ABWÄGUNG ZU DEN BEHÖRDEN UND TÖBS

zum Bebauungsplan Nr. 45
„Solarpark Jackerath“

Landgemeinde Titz – Ortslage Jackerath

Entwurf zur Offenlage

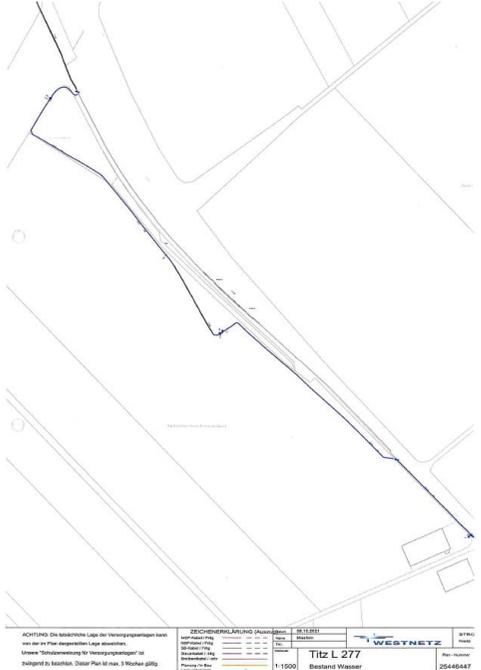
7 FERNSTRABEN-BUNDESAMT		
7.1 Mit Schreiben vom 04.10.2021		
<p>Zu den Zuständigkeitsverhältnissen im Rahmen des Verfahrens Bauleitplanung möchten wir Sie auf folgendes aufmerksam machen.</p> <p>Hierzu möchten wir kurz den Begriff der Bauleitplanung beleuchten, der ein Konglomerat aus Flächennutzungsplan und Bebauungsplan darstellt. Gem. § 4 BauGB sind bei Bauleitplanungen die Träger öffentlicher Belange zu beteiligen. Diese Aufgabe nimmt seit 1. Januar 2021 die Autobahn GmbH des Bundes (AdB) für die Bundesautobahnen als Träger der Straßenbaulast wahr (§ 1 Abs. 1 S. 1 Nr. InfrGG-BV).</p>	<p>Die einleitenden Worte werden zur Kenntnis genommen. Es werden keine Bedenken oder Anregungen vorgetragen.</p>	<p>Die Stellungnahme wird zur Kenntnis genommen.</p>
